意見書：基本高水，河川整備基本方針，河川整備計画について

武庫川流域委員会 松本 誠委員長殿

2006 年 5 月 3 日 奥西一夫

これまで総合治水 WT で述べた意見の内，第 40 回流域委員会で述べなかった意見をまとめましたので意見書として提出します。なお，第 40 回流域委員会で述べた意見も要約した形でまとめます。

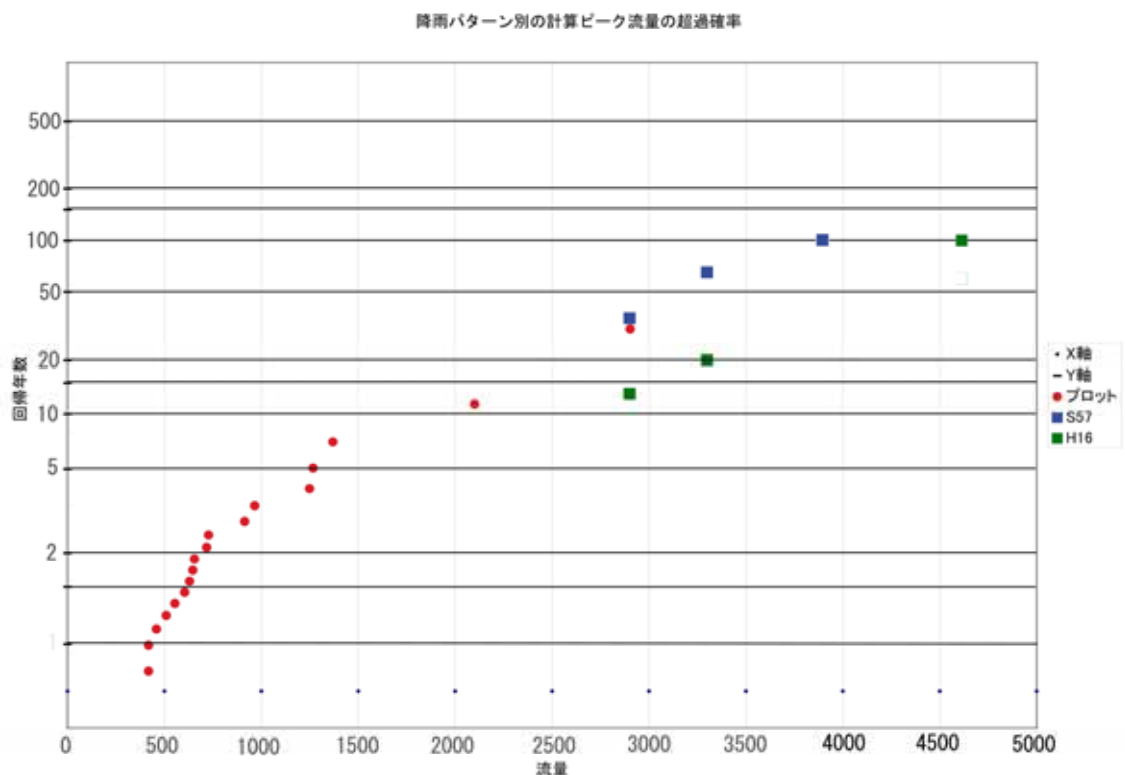
中川委員の意見書（第 32 回委員会資料 4-2）を援用するまでもなく，治水事業は段階的により高いレベルを目指して行われるべきもので，河川整備基本方針が実現された時点では，さらに高度の治水安全度を目指す基本方針が採択されるものと考えられる。このことを考えると，各段階の治水事業の計画規模と目標流量の関係は一貫性のあるものでなければならない。またそれは過去の水害実態を反映する洪水流量の統計とも整合したものでなければならない。この点を具体的に考察するために，総合治水 WT に県から提出された平成 16 年型と昭和 57 年型の降雨パターンによるピーク流量と対応する 24 時間雨量の関係を，流量統計のグラフ（県の資料に基づき筆者作成）に乗せたものを下図に示す。

ここで平成 16 年型と記したものは、棄却条件のクリアーするために細工を施されたもので、「平成 16 年型もどき」とでも言うべきものである。総合治水 WT に提出した意見書では 4651m³/s に対応する 24 時間降雨の回帰年数を 60 年としていたが、第 40 回委員会資料 2-7 にもとづき、100 年に訂正している。取り上げられている降雨パターンはこの 2 つだけではないが、100 年確率以外のピーク流量が公表されているのはこの 2 パターンについてのみである。この図は降雨の生起確率とその降雨に対応するピーク流量の生起確率が同じと仮定してプロットされているが、平成 16 年型の降雨パターンによる計算結果はピーク流量の統計とかなりずれる。このことから逆に、平成 16 年型の降雨パターンでは降雨の生起確率とピーク流量の生起確率が同じではないことが分かる。すなわち、1/100 の計画規模として計算されたピーク流量の超過確率は 1/100 ではなくもっと小さい(1/250 程度と読み取れる)ことがわかる。これに比べると昭和 57 年型の降雨パターンは流量統計とかなり整合しているが、完全に整合しているわけではない。
